OGGETTO: [ID 10569] Progetto per la costruzione ed esercizio di un impianto eolico composto da n. 8 aerogeneratori di potenza unitaria pari a 6,6 MW, per una potenza complessiva pari a 52,8 MW, denominato "Cesepiano" localizzato nei Comuni di Tufara (CB) e Gambatesa (CB) e delle relative opere di connessione alla RTN site nei Comuni di Riccia (CB) e Cercemaggiore (CB). **Trasmissione Osservazioni**

Il documento denominato “Osservazioni al progetto in oggetto ai sensi dell’art. 24 commi 2 e 3 del D.Lgs. 152/2006 e s.m.i.”, su apposito modello.

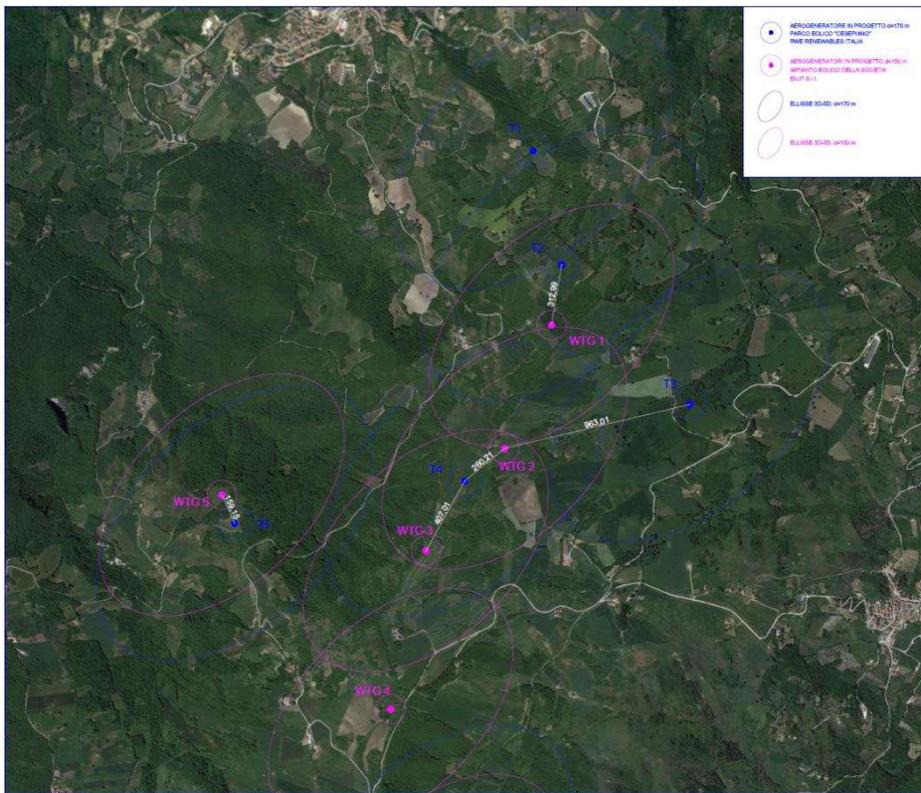
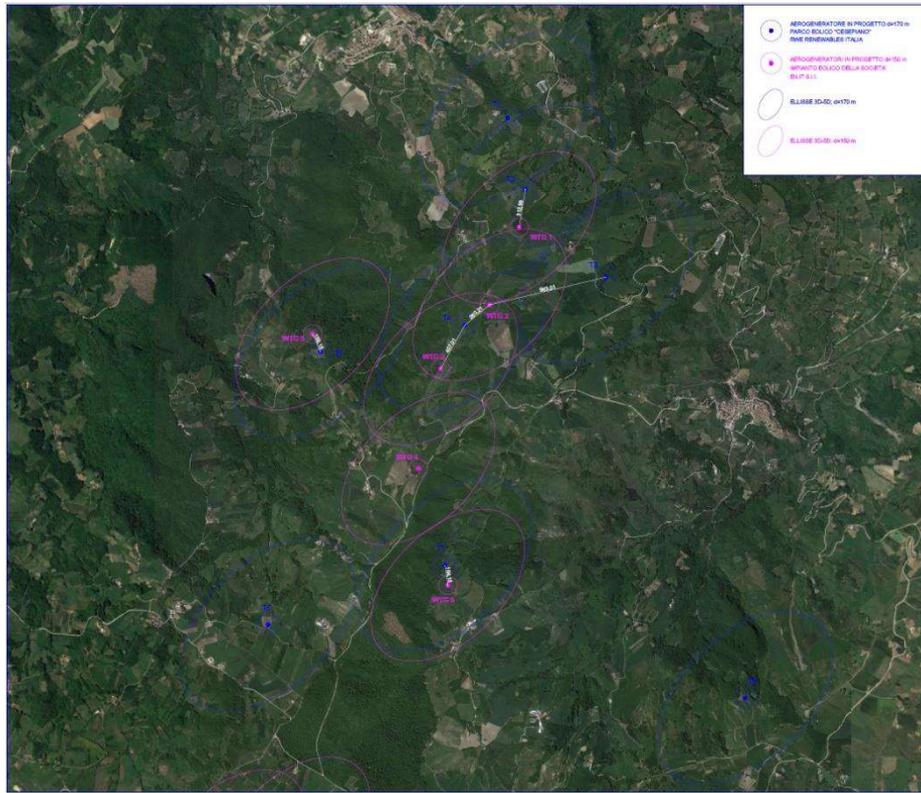
La Scrivente, tutto ciò premesso, considerato che, ai sensi dell'art. 24 comma 3 del D.lgs. n. 152/2006 e ss.mm.ii., in merito all'istanza EN.IT, la Scrivente presenta le proprie osservazioni rilevando che l'intervento di realizzazione del parco eolico proposto da EN.IT interferisce in modo significativo e sostanziale con l'Impianto facente capo alla Società e attualmente soggetto a VIA ministeriale. Ed infatti, dal punto di vista tecnico, si rileva che, sulla base della documentazione progettuale presentata da EN.IT, gli aerogeneratori di progetto si trovano ad una distanza dagli aerogeneratori dell'Impianto della scrivente Società inferiore a quella minima prevista dalla normativa applicabile (Linee Guida Nazionali del 10/09/2010) volta ad evitare fenomeni di turbolenza fluidodinamica mutualmente indotta. Il progetto presentato da EN.IT determinerebbe, dunque, se autorizzato, il rischio concreto di danneggiamenti dei componenti degli aerogeneratori e perdite di produzione significative per l'impianto della Società; sulla base della

documentazione progettuale presentata da EN.IT e pubblicata dal MASE, gli aerogeneratori WTG01, WTG02, WTG03, WTG05 e WTG06 di EN.IT interferiscono con gli aerogeneratori T2, T4, T5 e T7 della Scrivente.

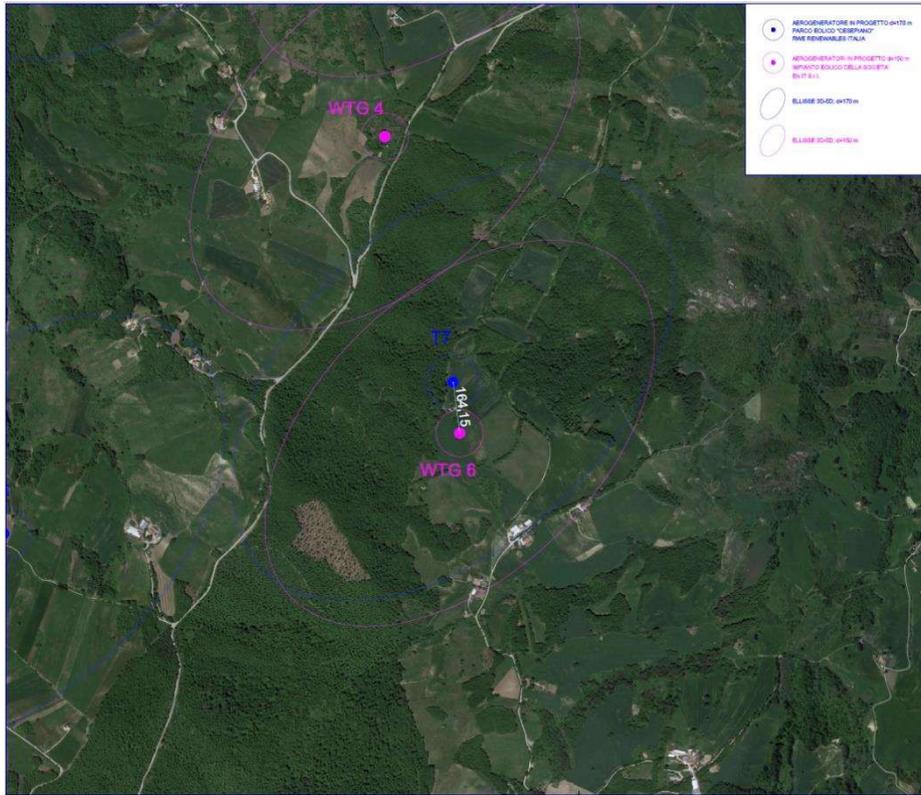
Nel dettaglio la WTG01 si trova a poco più di 310 metri dalla T2, le WTG02 e WTG03 si trovano rispettivamente a poco più di 310 metri e 255 metri dalla T4, la WTG05 si trova a circa 160 metri dalla T05 e la WTG06 si trova a circa 160 metri dalla T7 (**Allegati C1, C2 e C3**).

Gli aerogeneratori di progetto della Scrivente ha le seguenti caratteristiche dimensionali, altezza al mozzo pari a 115 metri e diametro rotore pari a 170 metri, mentre l'aerogeneratore di progetto di EN.IT ha le seguenti caratteristiche dimensionali, altezza al mozzo pari a 125 metri e diametro rotore pari a 150 metri. Si premette che la direzione principale del vento è da **SO (sud-ovest)**. Nella progettazione degli impianti eolici si deve garantire una disposizione degli aerogeneratori la cui mutua posizione impedisca visivamente il così detto "effetto selva". Gli aerogeneratori devono essere quindi disposti in modo tale che:

- la distanza minima tra aerogeneratori sia pari a 3 diametri di rotore (**510 m**);
- la distanza minima tra le file di aerogeneratori sia pari a 5 diametri di rotore (**850 m**).
